طقم سيور مخروطية المقطع

رقم فيبي 40308

رقم قطعة الغيار 1T S903 137 L 03

لمحركات سيارات أودي وفولكس وسيت وسكودا TDI 1.6 و 2.0 مع نظام حقن بقضيب مشترك

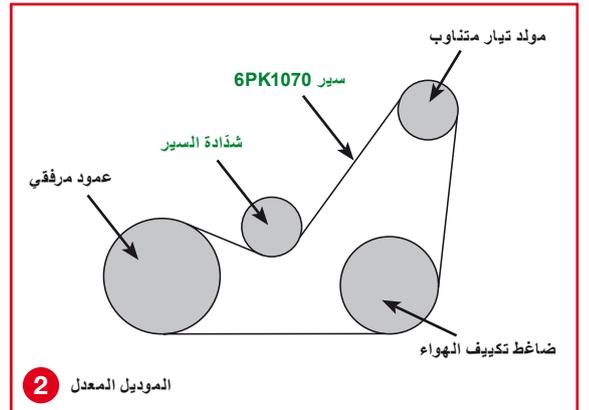
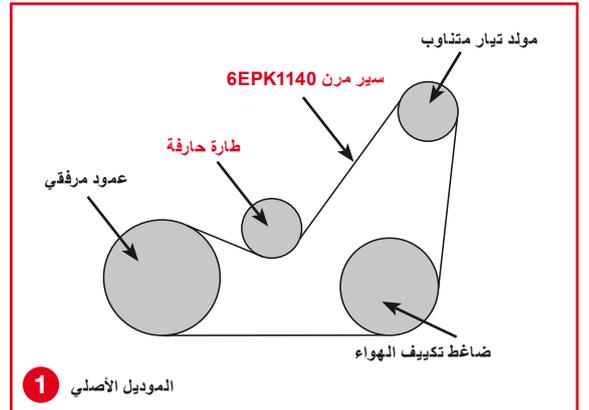
لا يتم الآن تركيب طقم السيور المخروطية المرنة 6EPK1140 للمحركات المشار إليها ولا يمكن تركيب السير الجديد 6PK1070 مباشرة.

لقد تم إمداد الطاقة للموديل الأصلي لوسيلة الحركة المساعدة من خلال سير مخروطي المقطع مرن multi-V وطاردة حارفة (شكل 1). لتحسين خصائص التشغيل، قام مصنع السيارة بتطوير تصميم جديد لوسيلة الحركة المساعدة.

فبدلاً من سير مرن وطاردة حارفة، يستخدم الموديل المعدل سير مخروطي المقطع multi-V جديد وعنصر شدادة (شكل 2). لهذا السبب، وبالإضافة إلى المكونات المتوفرة كل على حده، فإن شركة febi bilstein تعرض أيضاً طقم سيور كاملة مخروطية المقطع multi-V (رقم فيبي 40308) والتي تشمل أيضاً مسمار التثبيت الملولب بالإضافة إلى السير الجديد (رقم فيبي 37533) وشدادة السير (رقم فيبي 27618).
